Ons kenmerk 2022/281BT  
Uw kenmerk 2022/1621621  
In afschrift aan

Datum 3 januari 2023  
Bijlage(n) 0  
Pagina 1

Onderwerp Advies op concept "verkeersbesluit instellen van een erf op een deel van de Kruidenbuurt"

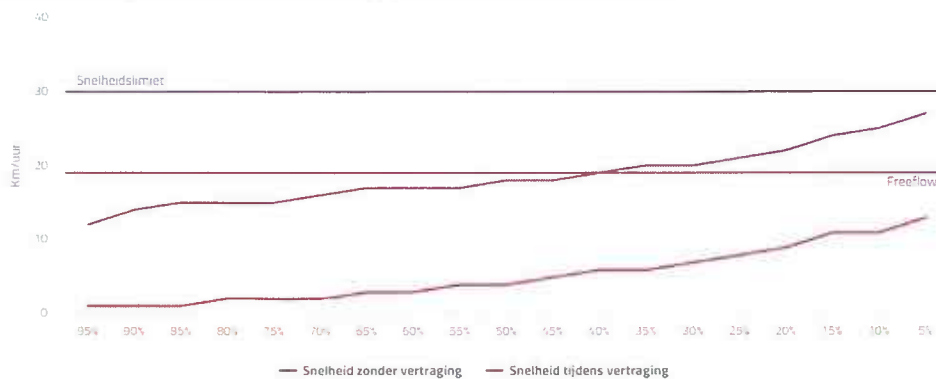
Met name de wegvakken van de Muntstraat vertonen, door de aaneengesloten parkeervakken, een rijloper en een wandelstrook voor de voetgangers.
